第12章 その他環境省令で定める事項

12.1 配慮書についての関係地方公共団体の長の意見及び一般の意見の概要、並びに事業者の見解

「(仮称)島根風力発電事業に係る計画段階環境配慮書」に対する
知事意見について(通知)

(仮称) 島根風力発電事業に係る計画段階環境配慮書に対する知事意見

図 12.2-12 事業実施想定区域（配慮書段階）と対象事業実施区域（方法書段階）との比較

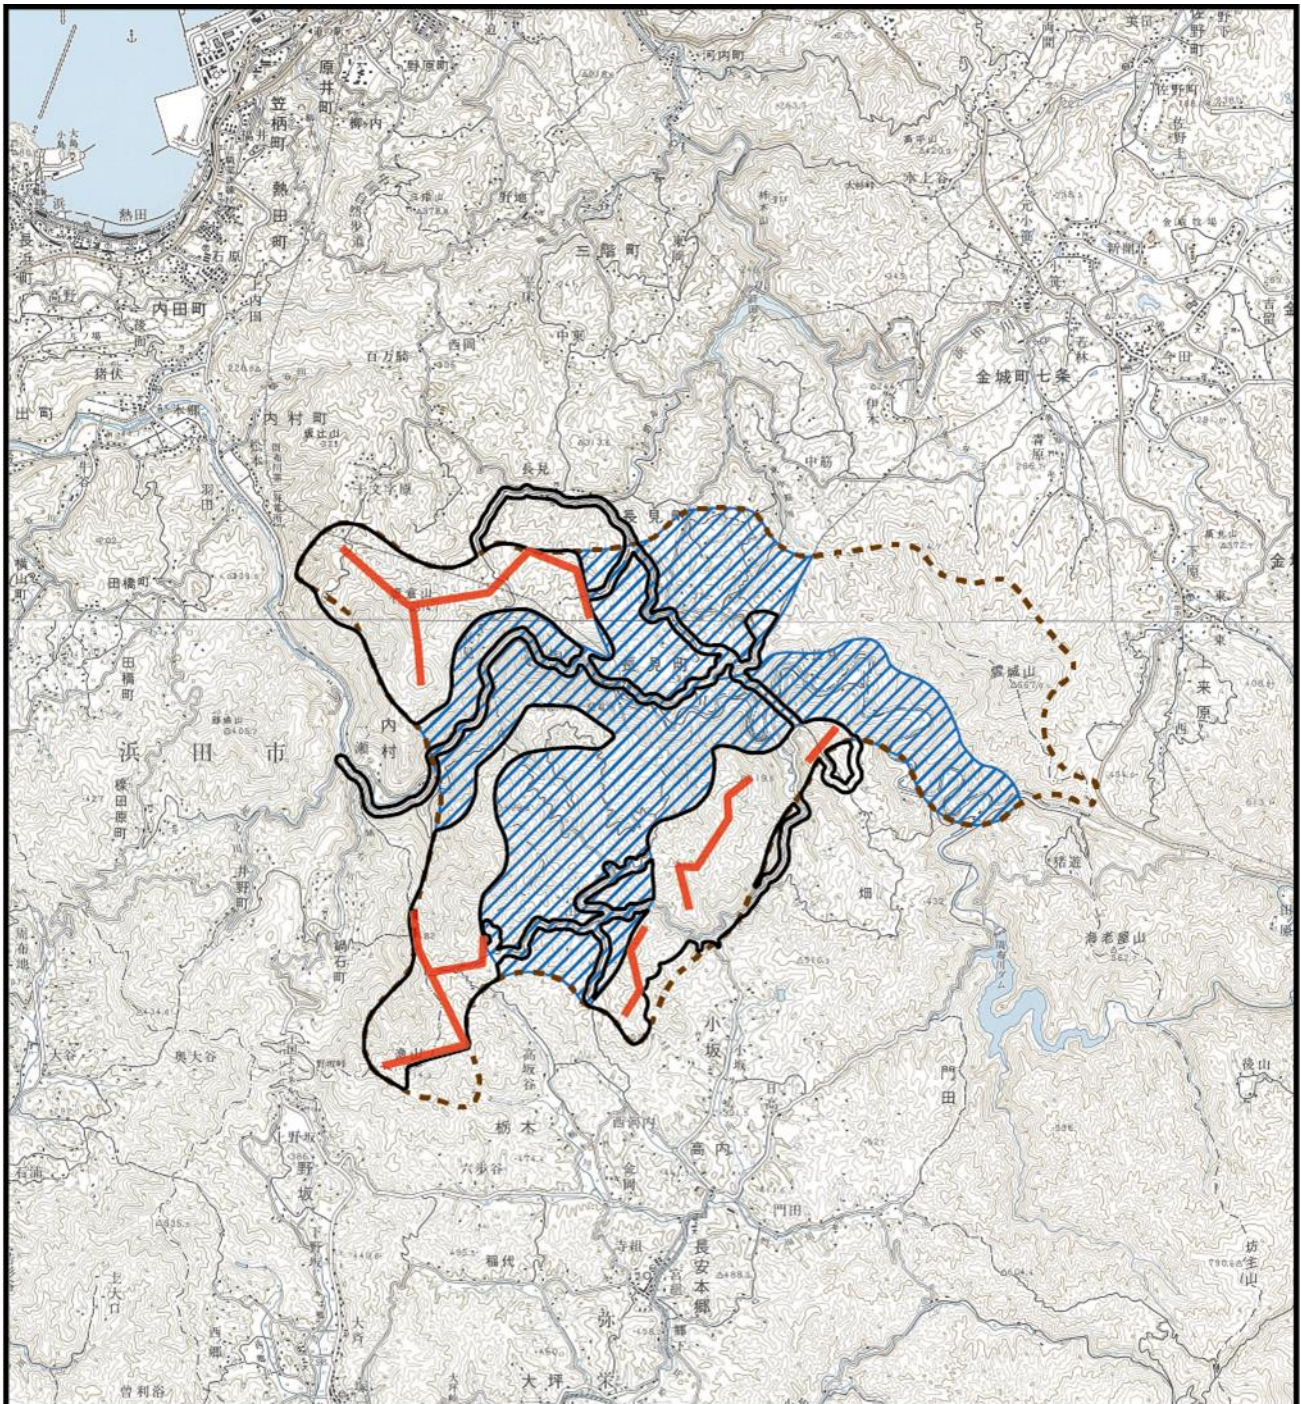
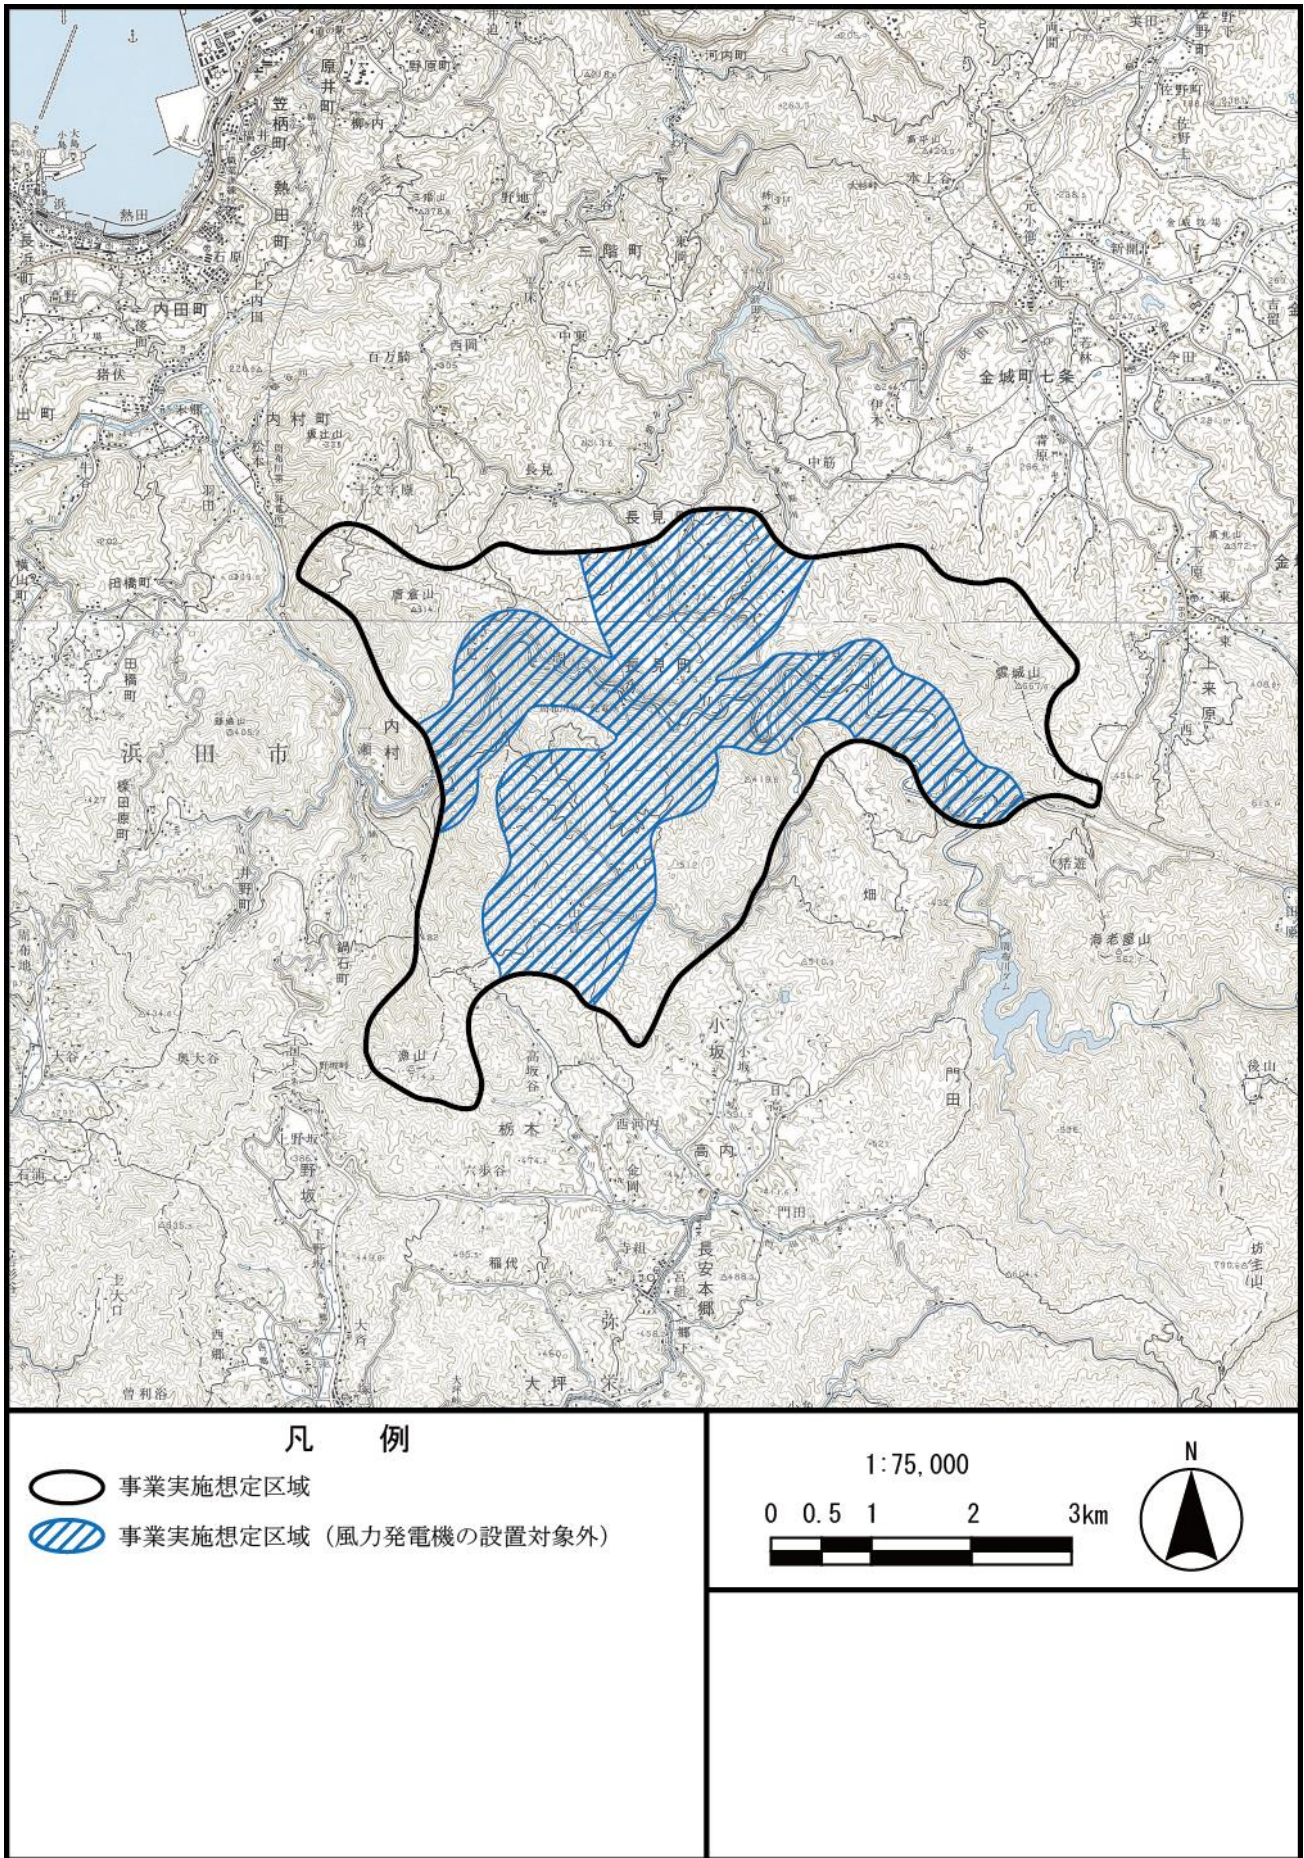
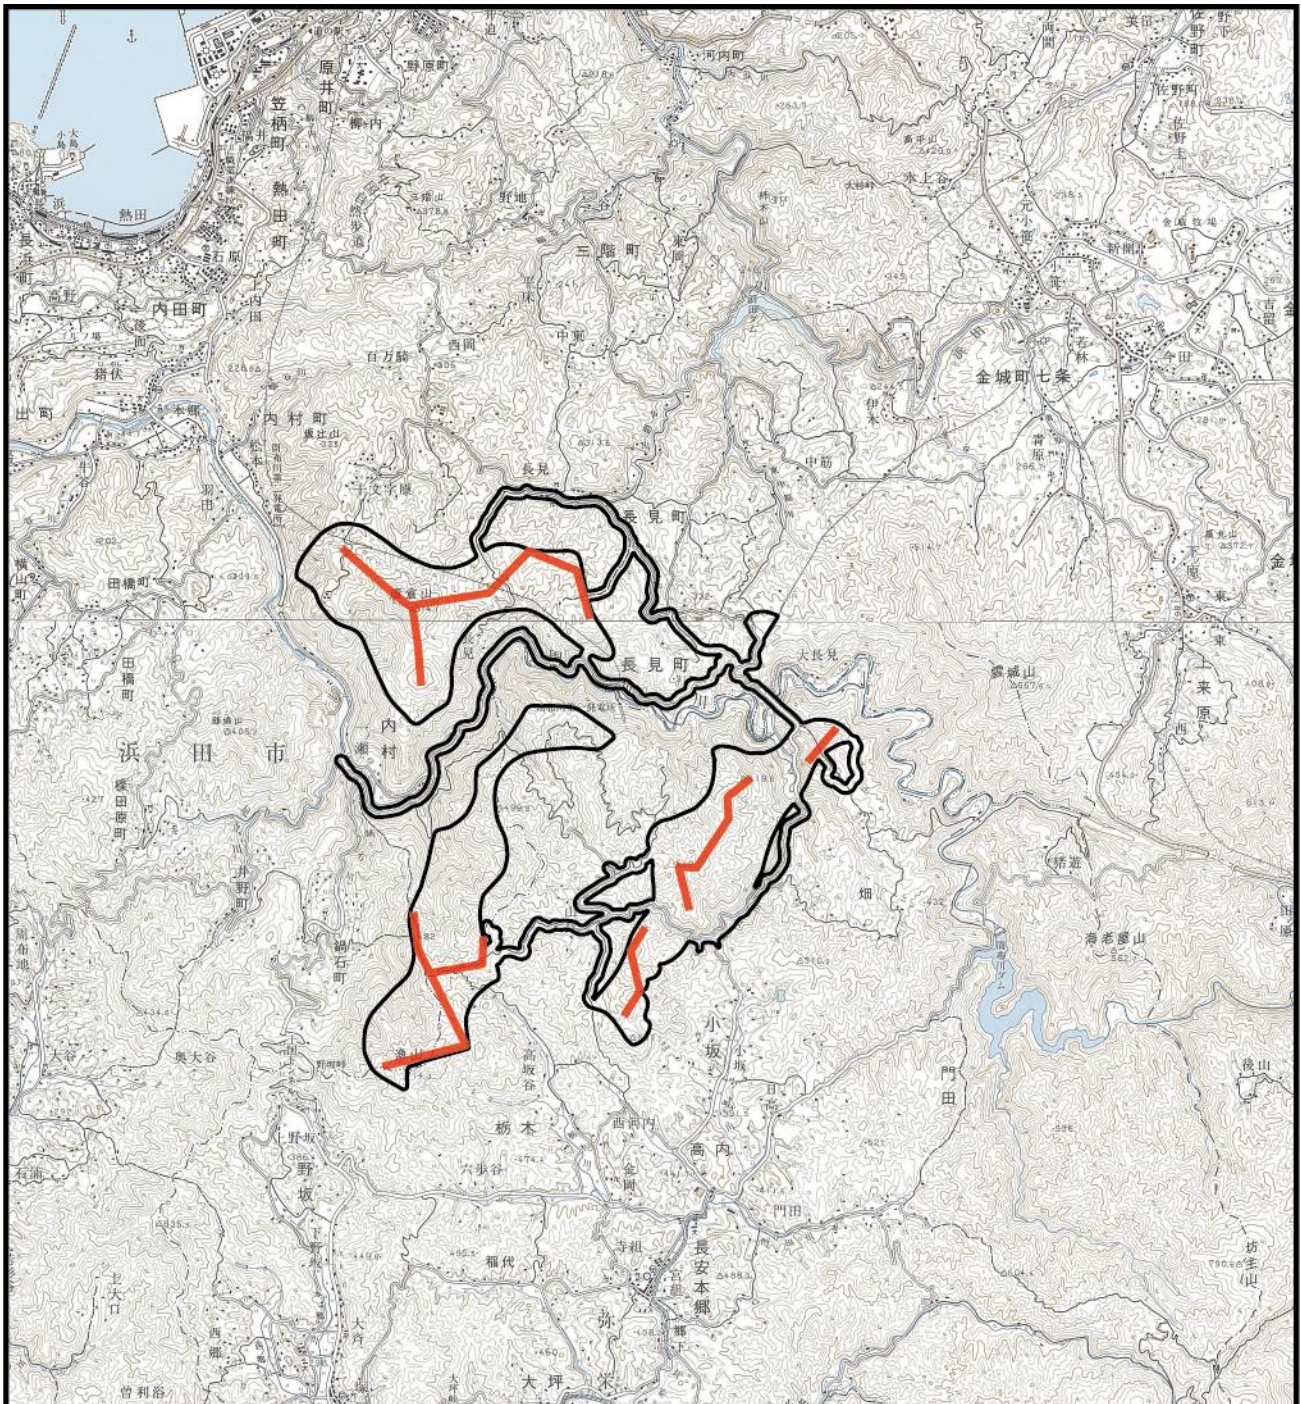
対象事業実施区域（方法書段階）は、以下の経緯により事業実施想定区域（配慮書段階）の一部を変更している。

配慮書においては、事業計画の熟度が低く、まずは風力発電機の設置範囲に主眼を置いて事業実施想定区域を設定した。しかし、配慮書提出以降の現地踏査を踏まえて風力発電機及び付随する施設（発電施設用地、資材運搬・取付・管理用道路、一時的な改変）の検討を進めた結果、以下のように変更することとした。

- ・ 風力発電機の配置は、配慮書段階における事業実施想定区域（風力発電機の設置対象外を除く。）の範囲上で設定した。風力発電機の設置位置を勘案し、事業実施想定区域の絞込みを行い、雲城山、自然度の高い植生、土砂流出防備保安林・土砂崩壊防備保安林を対象事業実施区域から除外した。
- ・ 配慮書以降の現地踏査に基づき、風力発電機や工事用資材等の搬出入経路等、今後の事業計画において改変の可能性がある部分を対象事業実施区域に含めることとした。

上記の経緯を踏まえた事業実施想定区域（配慮書段階）と対象事業実施区域（方法書段階）との比較図は、図 12.2-12 のとおりである。
